INFORME DE AUDITORÍA DE OBRAS PÚBLICAS

**07/2019-DSP-DAP**

***CONTRATO PARA LA CONSTRUCCIÓN DEL PROYECTO URBANIZACIÓN Y  
VIVIENDA “CIUDAD CHOROTEGA”***

PROGRAMA DE VIVIENDA CIUDADANA Y CRÉDITO SOLIDARIO (PROVICCSOL)

Imágenes 4 y 5: Elementos fisurados por asentamientos en rellenos y construcción de muros de retención

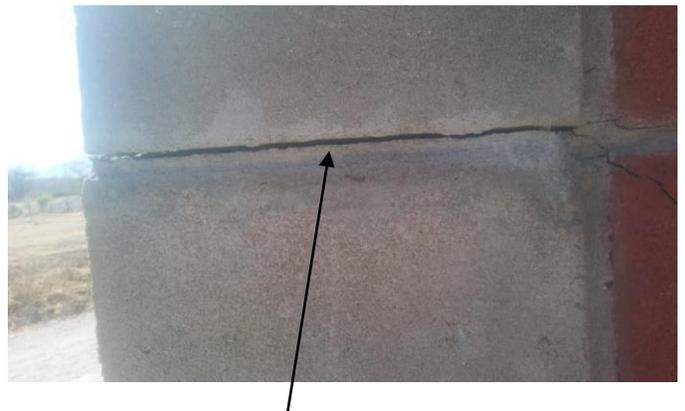
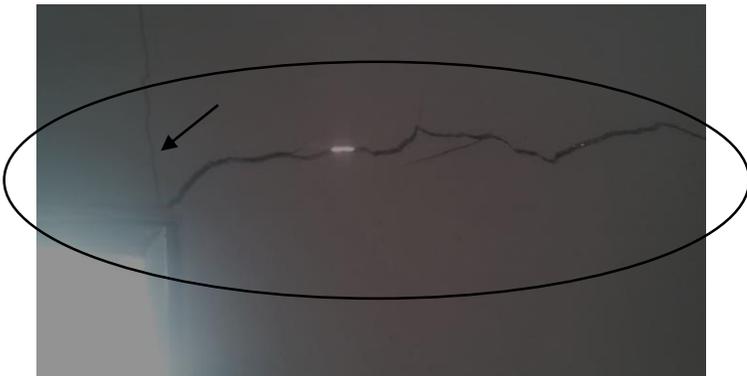
Se acepta la falla estructural generada por una superficie con relleno de terracería de baja densidad producto de haber sido muy mal compactada, desde donde se desplanto la longitud del muro de retención que con su peso propio produjo el asentamiento del volumen de relleno y fallas en la estructura de la edificación.

Falla en columna

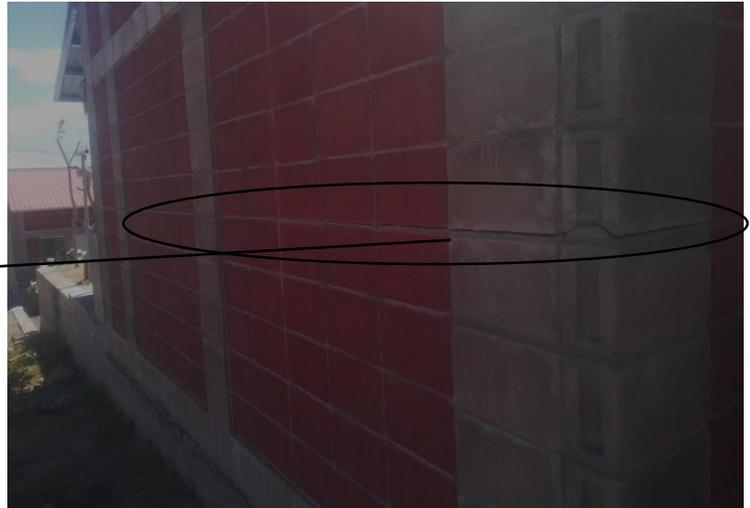
Falla en marco de una puerta (vista de interior de la vivienda)

Fallas longitudinales en pared

Falla en columna

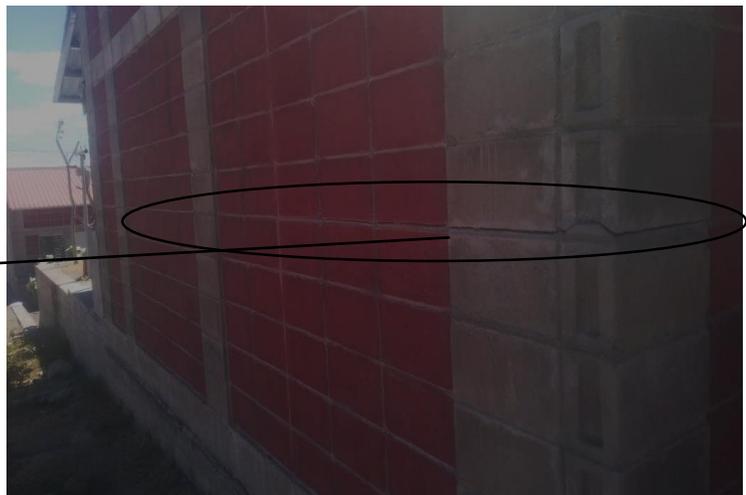
Falla en marco de una puerta (vista de interior de la vivienda)

Fallas longitudinales en pared
